RESOLUCIÓN No 0949

“Por medio de la cual se Otorga un permiso de Ocupación de Cauce y de Adoptan otras disposiciones”

Que mediante formulario único nacional la señora **MARTHA YENNY MENA MONROY** identificada con cédula de ciudadanía No.35.545.208, en calidad de representante legal, presentó solicitud de permiso de Ocupación de Cauce, para la ejecución del proyecto **“MEJORAMIENTO, GESTIÓN PREDIAL, SOCIAL, AMBIENTAL Y OBRAS DE MITIGACIÓN PARA GARANTIZAR LA CONECTIVIDAD DE BAHÍA SOLANO - EL VALLE, EN EL DEPARTAMENTO DEL CHOCÓ EN MARCO DE LA REACTIVACIÓN ECONÓMICA, MEDIANTE EL PROGRAMA ‘VÍAS PARA LA CONEXIÓN DE TERRITORIOS, EL CRECIMIENTO SOSTENIBLE Y LA REACTIVACIÓN 2.0’- en el Departamento del Chocó”**

Imagen No 19. Perfil de socavación calculado tr 100 años (no considera material aluvial compacto de base)
Fuente: Expediente Martha Yenny Mena Monroy

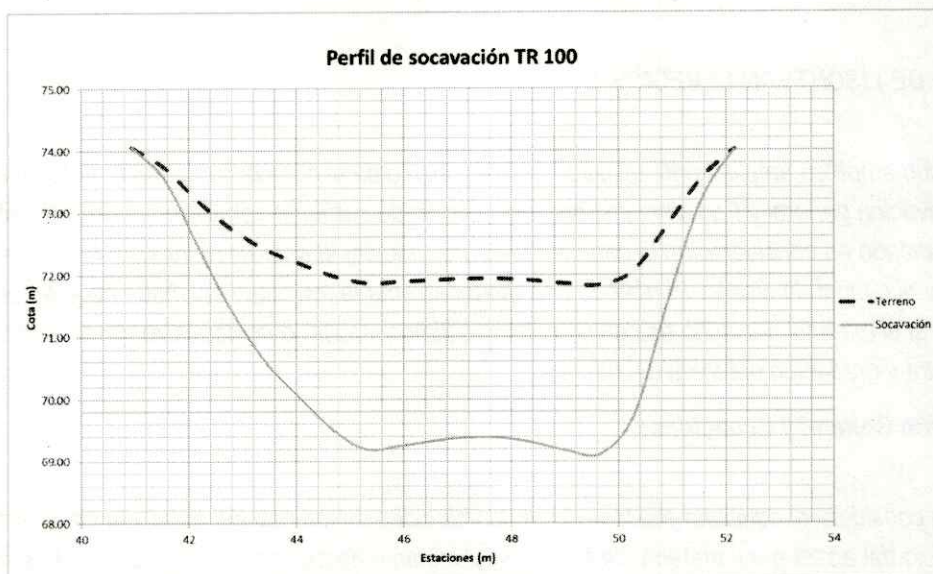
Aplicando el método de Lischtvan-Levediev para lechos aluviales (Cauces definidos y no cohesivos), con una partícula característica del lecho de 5 mm la socavación general máxima en las secciones del puente para un periodo de retorno de 100 años es de 2,73 m. Sin embargo, se debe tener en cuenta que el nivel final de socavación depende de la existencia del material aluvial compacto bajo el lecho el cual fue observado durante la visita de campo, y limita dicho valor al nivel de este.

En la imagen No 19, se presenta el perfil de socavación generado para la sección más cercana al cruce del cauce.

- Se debe realizar un seguimiento y monitoreo a la estabilidad de la orilla (en el sitio a intervenir) quebrada Anjia, donde se realizará construcción de box culvert y alcantarillas, en el evento de detectar socavaciones locales en más del 50%, es necesario implantar obras de protección marginales en enrocado de 0.50 m de diámetro mínimo con un peso no inferior a 1 Ton o en su defecto elementos como geocontenedores, bolsacretos, colchacretos y gaviones entre otros de peso superior.

Imagen No 2. Localización de los Puntos de ocupación de cauce establecidos para el proyecto (Corregidos)
(Fuente: SIG CODECHOCÓ – 2024)

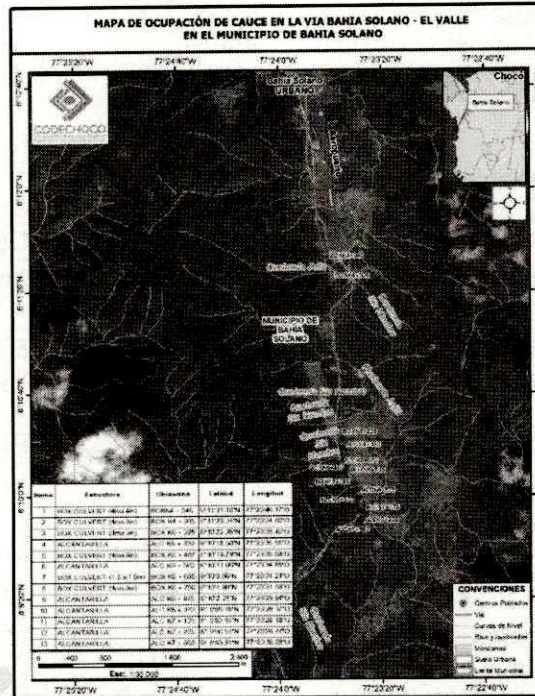
Una vez realizada la visita el 16 de mayo de 2024, para verificar los puntos de la solicitud, se efectúa un recorrido por toda el área del proyecto con la Ingeniera ambiental Denny Shary Buenafios, la cual indica uno a uno cada una de las puntos donde se va a realizar la intervención y luego se procede a la verificación de las coordenadas las cuales arrojan un margen de error mínimo, además en campo se evidencia también que existen dos puntos los cuales no se encontraban en la solicitud y se requiere del permiso para realizar la intervención, por ello se relacionan en el acta de visita dichos puntos los cuales deben ser añadidos a la petición del usuario en este trámite de manera formal y se deja copia magnética del acta para con ella realizar la solicitud. Entre los puntos presentados esta la alcantarilla QUEBRADA SIN NOMBRE (K5 +110) en las coordenadas 6°10'57.97"N y 77°23'37.86"O. punto el cual se evidencia que ya ha sido intervenido por la empresa anterior y se establece que este sale del listado para la solicitud de la ocupación de cauce y se añaden los siguientes:

Quedando en total 13 puntos verificados en campo así:
